Produktänderung

Einführung perma NOVA mit Volumen 125 cm³ und mit quecksilberfreier Gaszelle.

1505-03-01

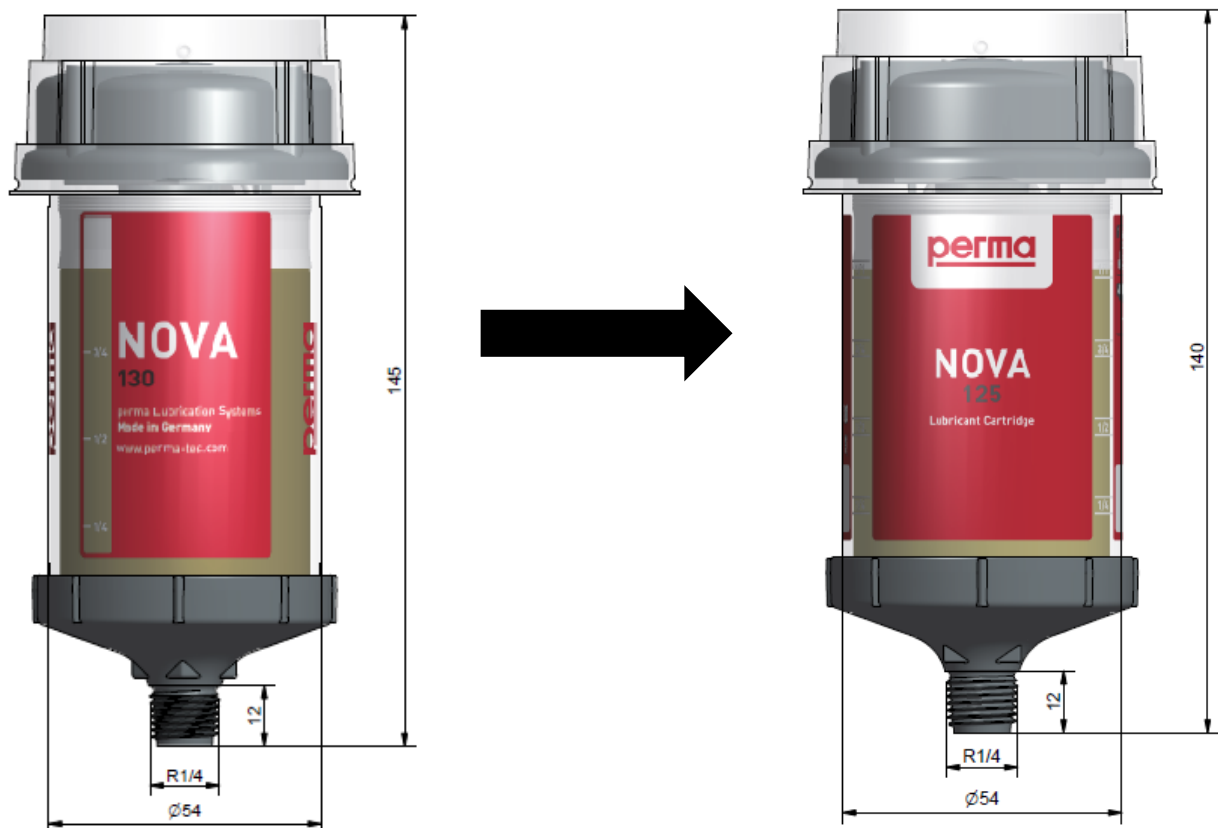
Das Schmierstoffvolumen des perma NOVA wird von 130 cm³ auf 125 cm³ geändert. Der perma NOVA 125 und 65 wird mit einer quecksilberfreien Gaszelle ausgeführt.

Die Baulänge des perma NOVA mit 125 cm³ ist um 5 mm kleiner:
